BAUVORHABEN:	PLANUNG HOCHBAU:	PROJEKTPHASE:	PLANINHALT:	MASSSTAB:	DATUM:	FORMAT:	GEZ.:
EMS Erweiterung Emil Molt Schule Claszeile 60–66 14165 Berlin	MO OИ ARCHITEKTEN Greubel/Schilp/Schmidt PartGmbB Glogauer Straße 6 10999 Berlin	Entwurfsplanung	0. EG Gerüst	1:100	11.11.24	A3	ReUmStudio

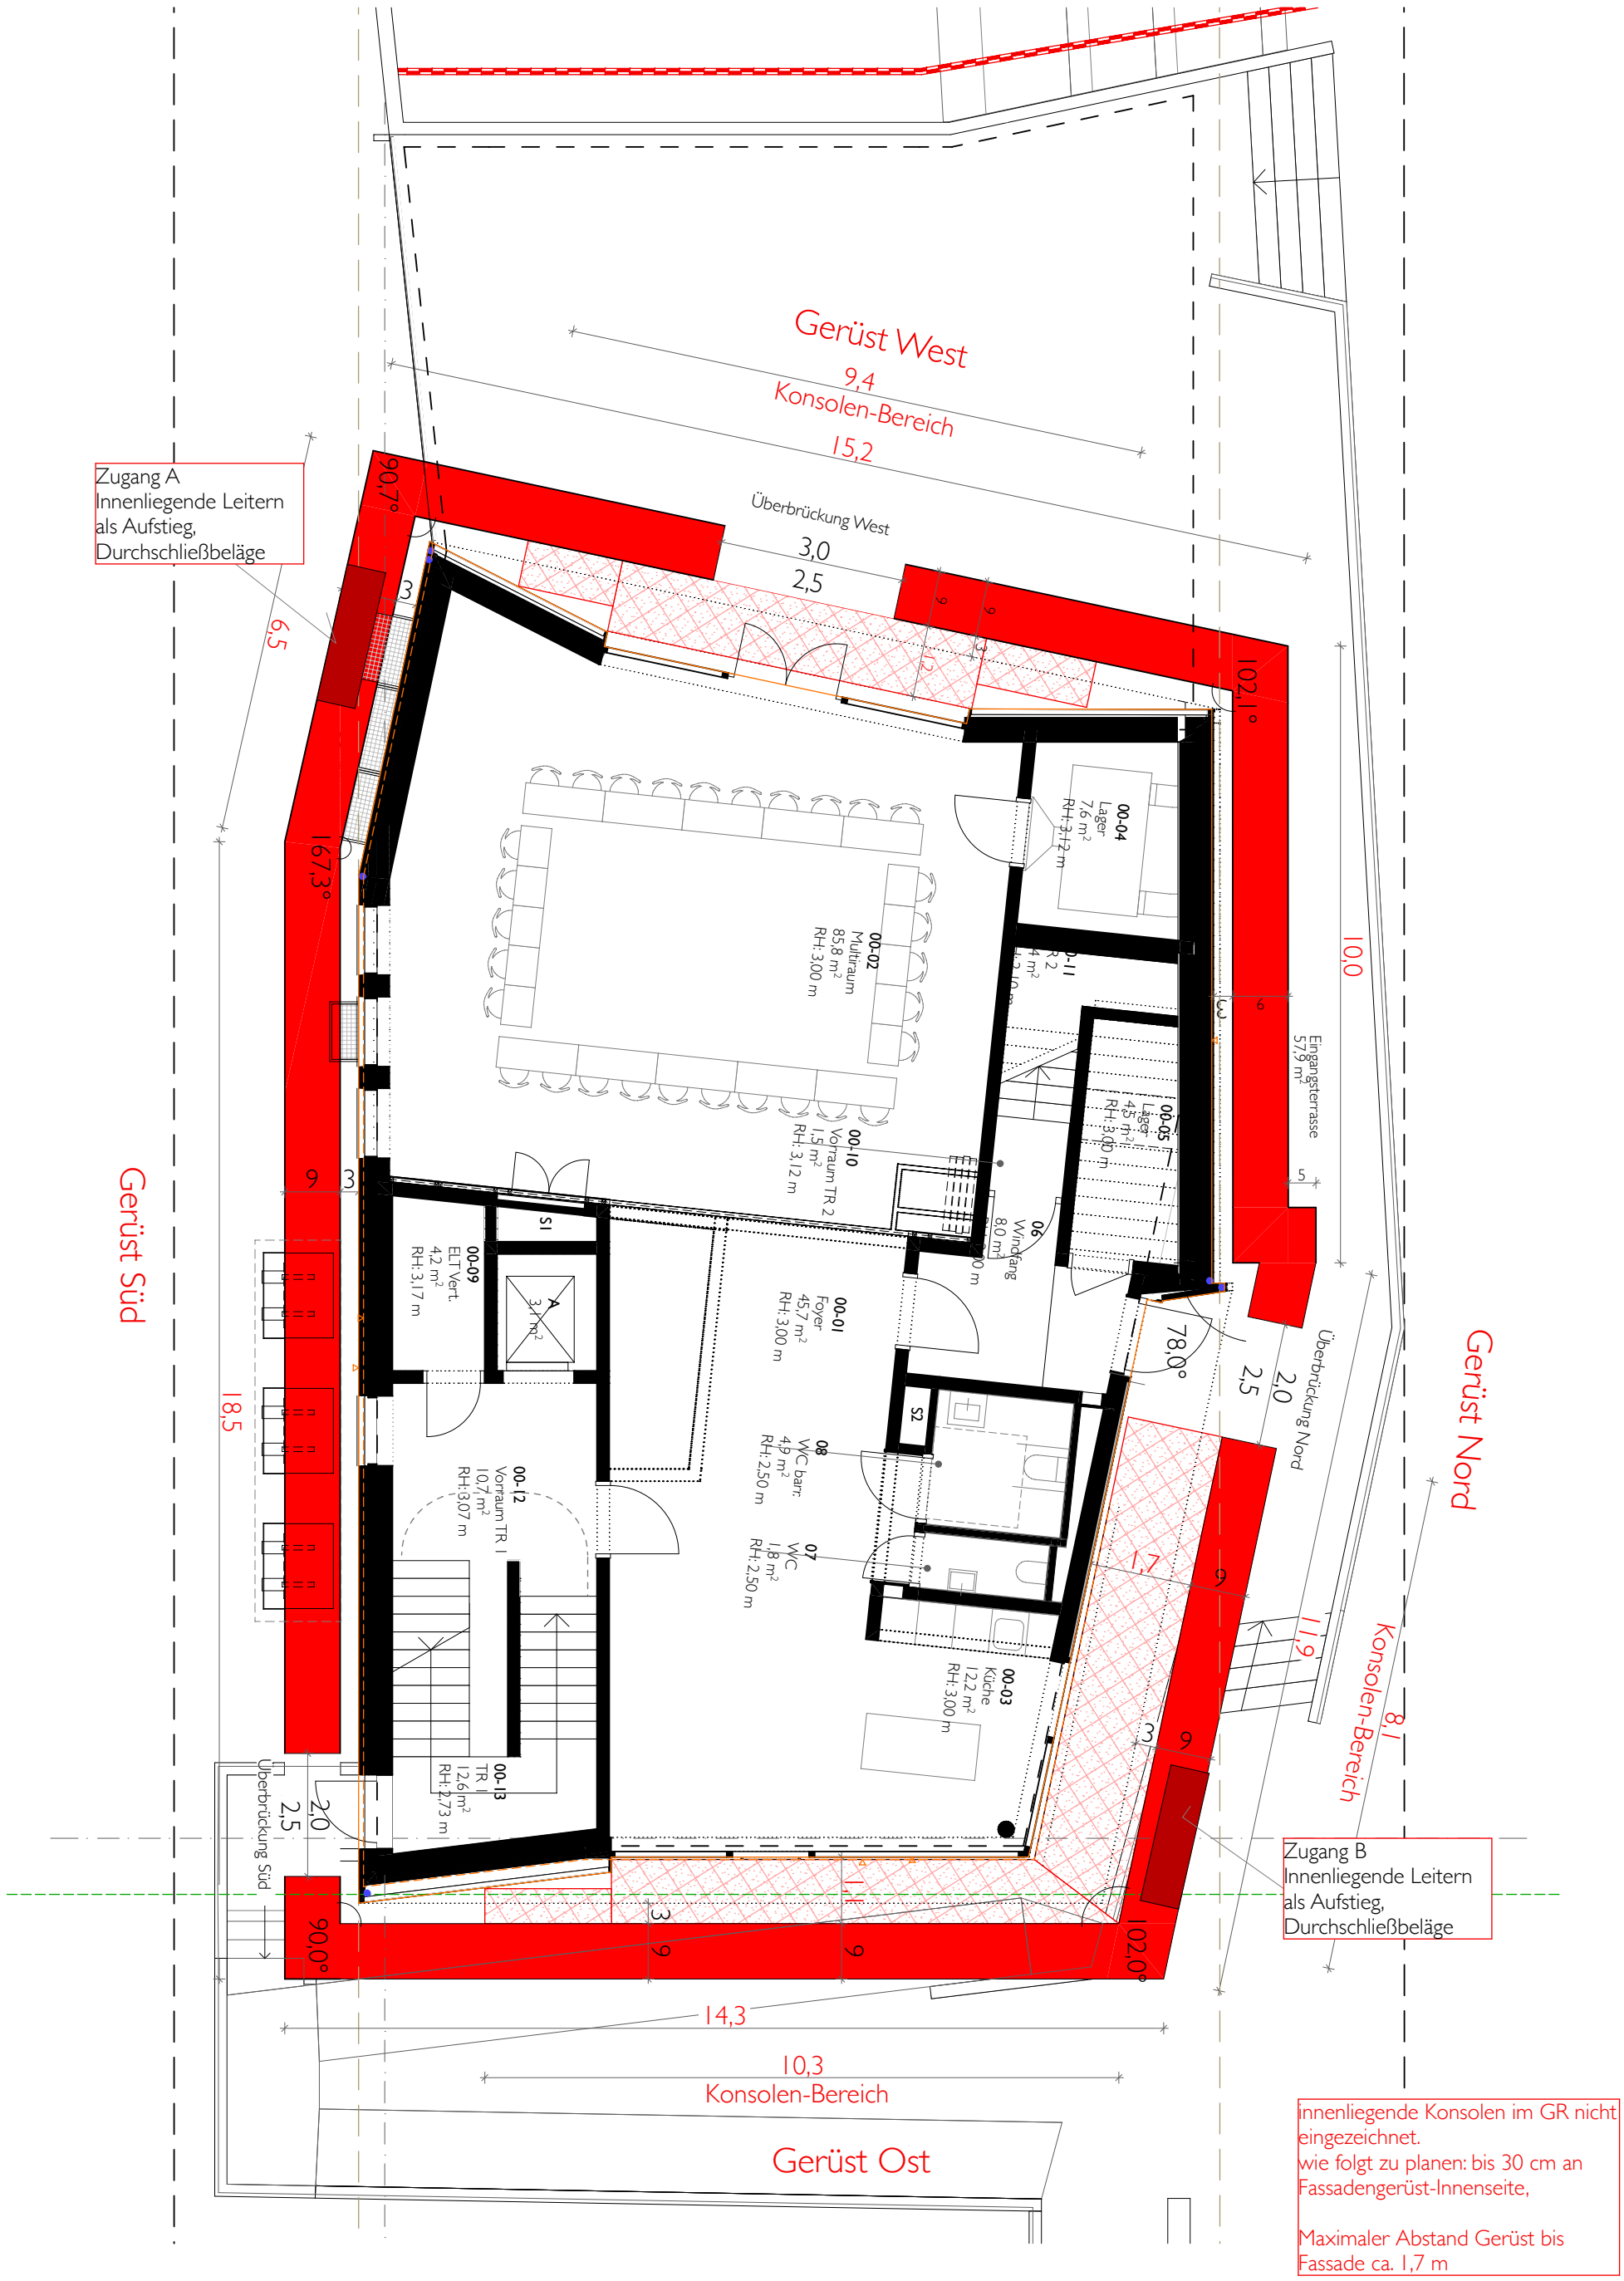
innenliegende Konsolen im GR nicht eingezeichnet.
wie folgt zu planen: bis 30 cm an Fassadengerüst-Innenseite,

Maximaler Abstand Gerüst bis Fassade ca. 1,7 m
